Servisní informace

Pily kotoučové EPK

EPK 15
EPK 16
EPK 16 D

Obsah	platí od	strana
1. Změna statoru, změna motorové skříně, sjednocení rotorů	06/2001	2-3
2. Změna pohyblivého krytu kotouče	01/2008	4-5
3. Změna vřetena a přírub	06/2008	6-7
4. Změna převodu – servisní set	11/2011	8

1. Změna upevnění statoru v motorové skříni, sjednocení rotorů (06/2001)

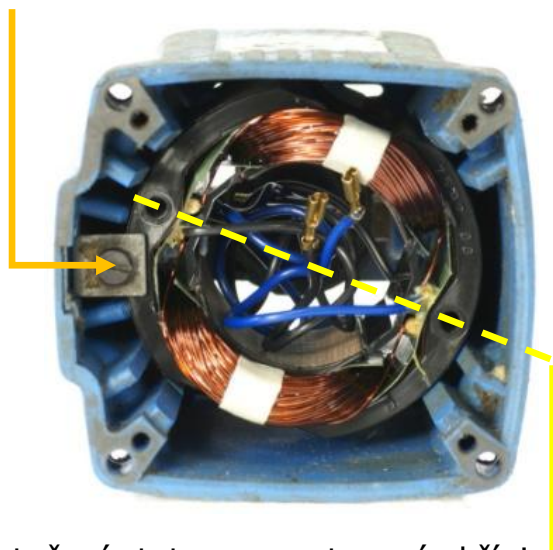
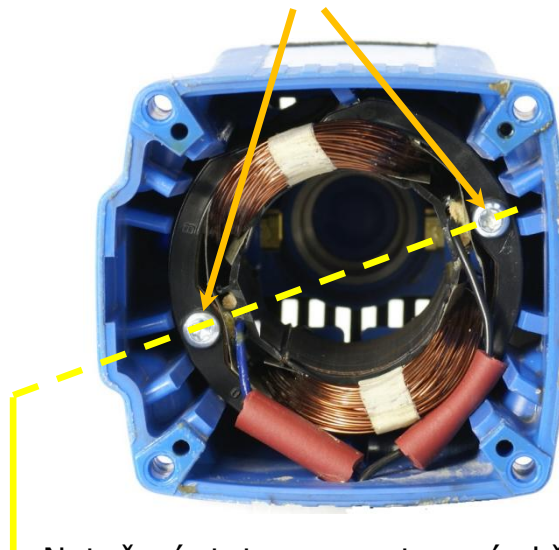
Příčina:

1. Kvůli zajištění souososti rotoru a statoru při uložení v motorové skříni se změnil způsob uchycení statoru v motorové skříni.
2. Rotory 403845 nebudou nadále dodávány
3. Změnilo se vinutí statoru 406530

Opatření:

1. Stator je v motorové skříni místo jedním šroubem 615282 uchycen dvěma šrouby **614776**
2. Nový **rotor 622896** je jednotný pro všechny typy kotoučových pil EPK 16.
3. Nová **motorová skříň 622890** má žebra fixující přesnou polohu statoru.
3. Nový rotor a starý stator lze použít při jiném natočení statoru v motorové skříni.

Poznámka 1:

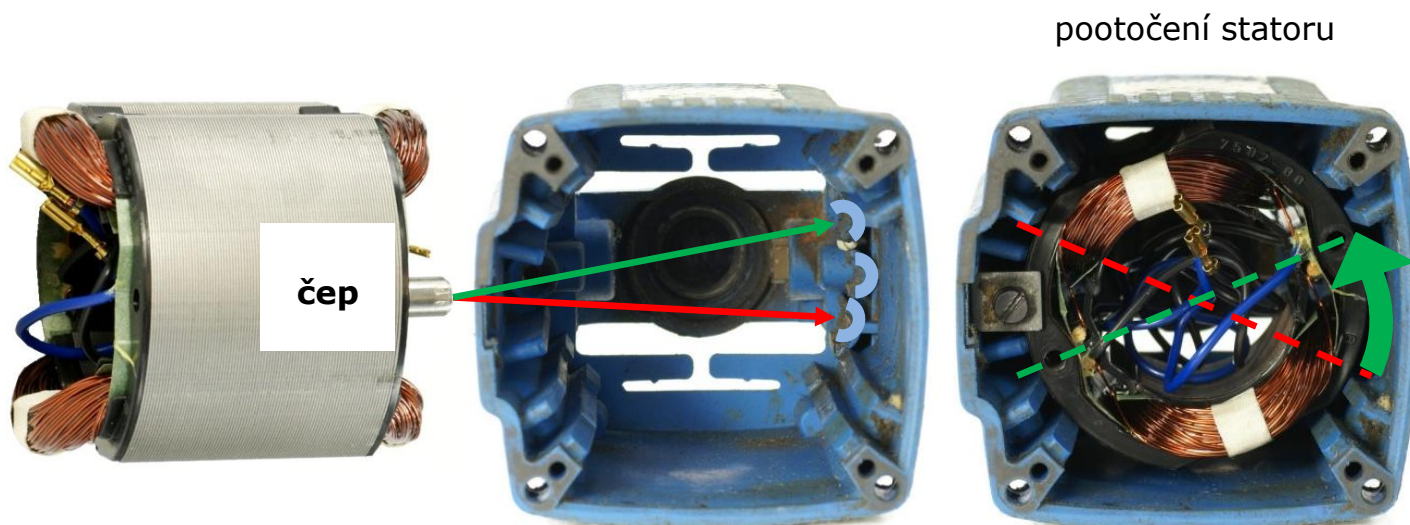
Použití rotoru 622896 se starou motorovou skříní 620266 a původním statorem

Stator potáhnout z motorové skříně a potočit proti směru hodinových ručiček tak, aby se jeho čep z původní polohy (**červeně**) přesunul do nové polohy (**zeleně**). Stator zasunout na doraz do motorové skříně a zajistit jedním šroubem 615282. Při této nové poloze původního statoru lze použít nový rotor 622896

Pokud se při použití rotoru 622896 původní stator nenatočí do nové polohy v motorové skříně, motor se sice rozběhne, ale kartáče budou na komutátoru nadměrně jiskřit.

2. Změna pohyblivého krytu kotouče (01/2008)

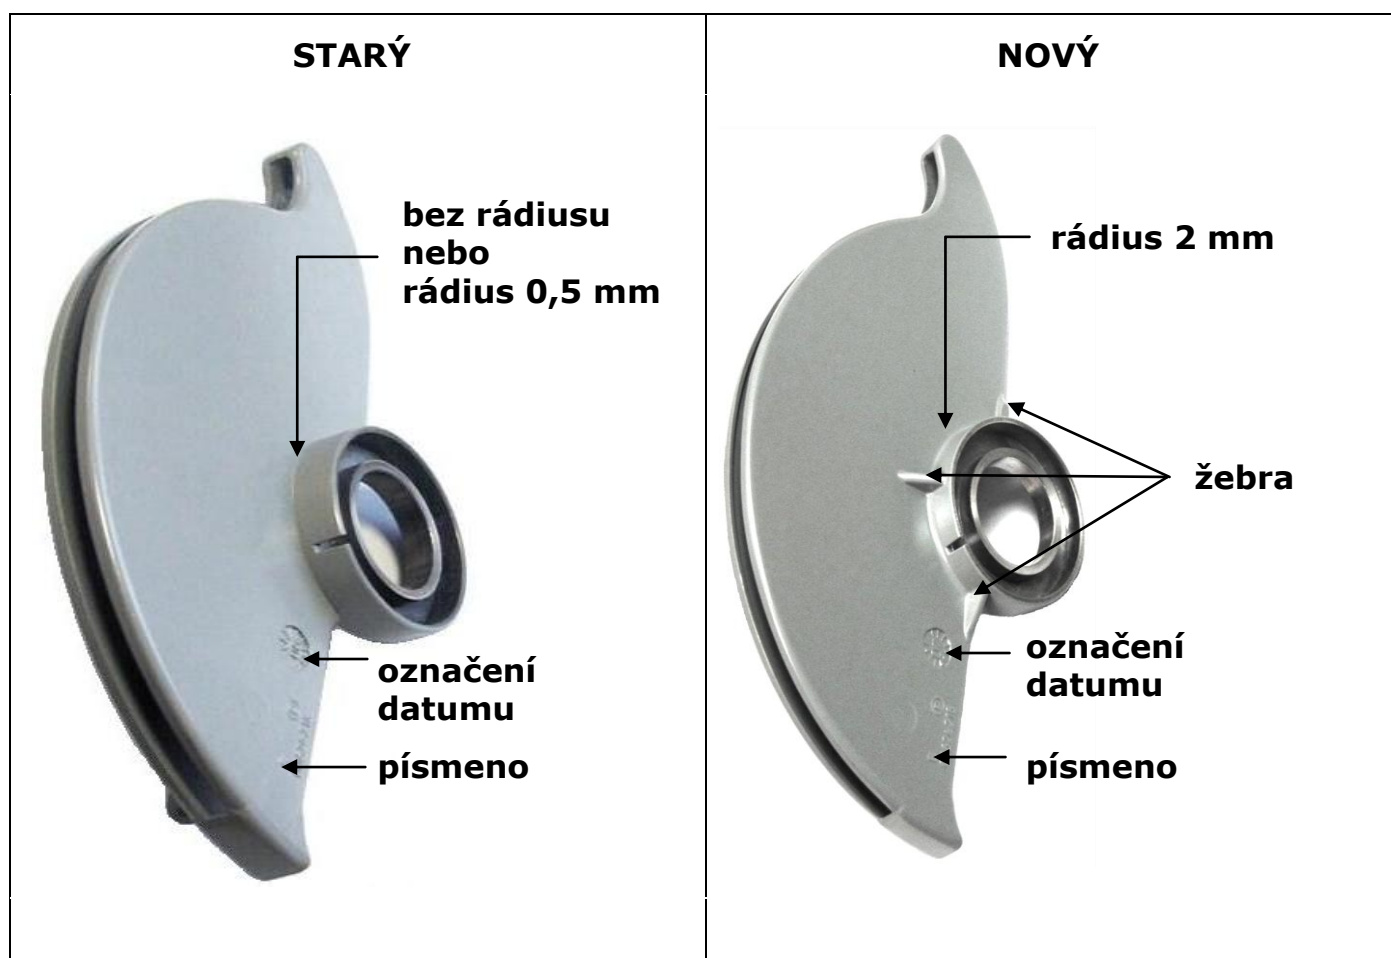
Pohyblivý kryt **66624258** může praskat.

Přechodové místo mezi objímkou a stěnou pohyblivého krytu má vytvořený větší rádius a je vyztuženo třemi žebry

Objednací číslo objednaného krytu **66624258** se nemění.

Poznámka:

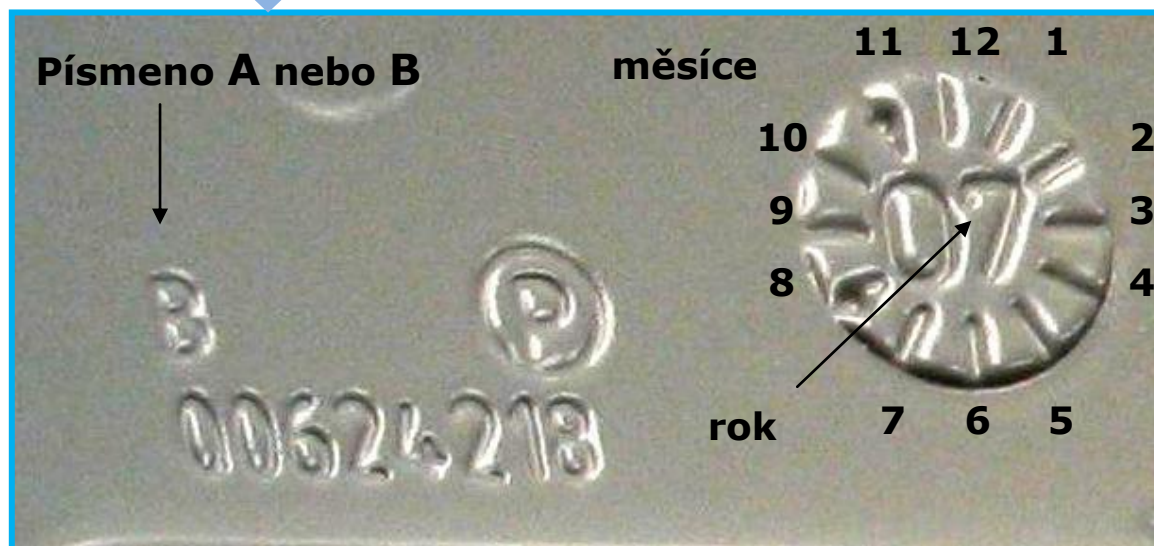
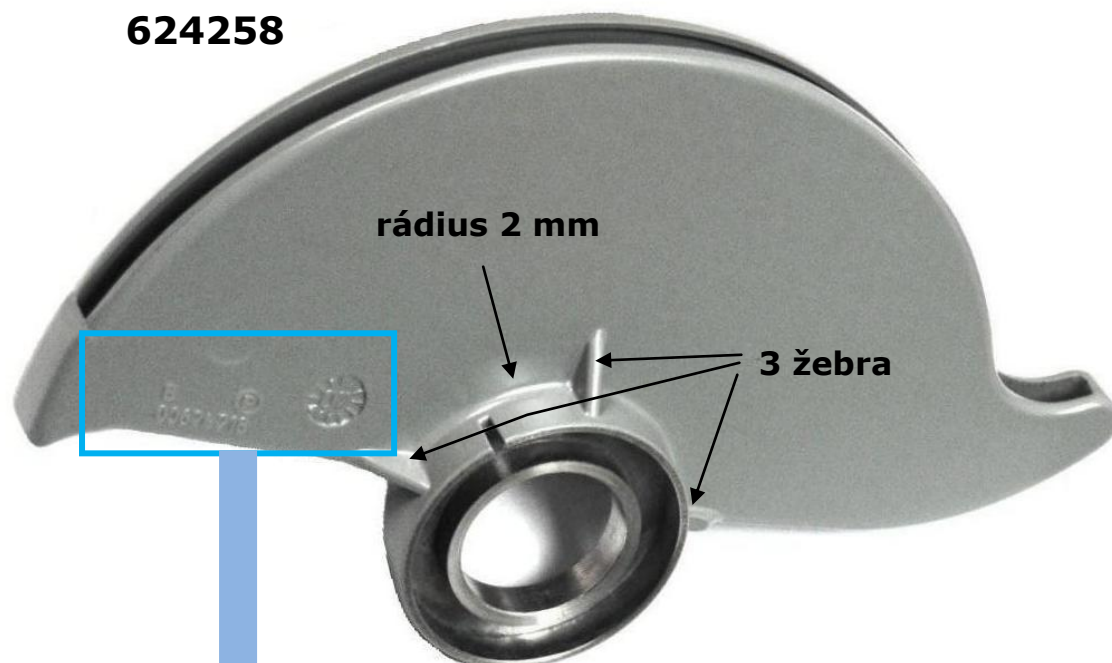
Které pohyblivé kryty je nutné vyměnit?

písmeno	rok / měsíc	rádus 2 mm	3 žebra	Pohyblivý kryt
A	všechny	ne	ne	nechat
B	2006/08 a 2006/11	ne	ne	Vyměnit a zlikvidovat
B	2007/08 a novější	ano	ne	nechat
B	2007/08 a novější	ano	ano	nechat

4. Změna převodu – servisní set (02/2012)

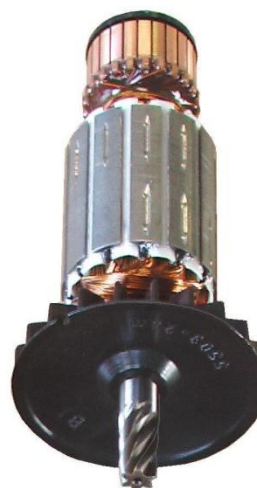
Nízká životnost převodu.

1. Ozubení rotoru a motorového kola změněno.
Zaveden nový díl **rotor s kolem 764144**.
2. **Samotné nové rotory se nedodávají!**
3. Změněn mazací tuk na **AGIP GR MU EP1**
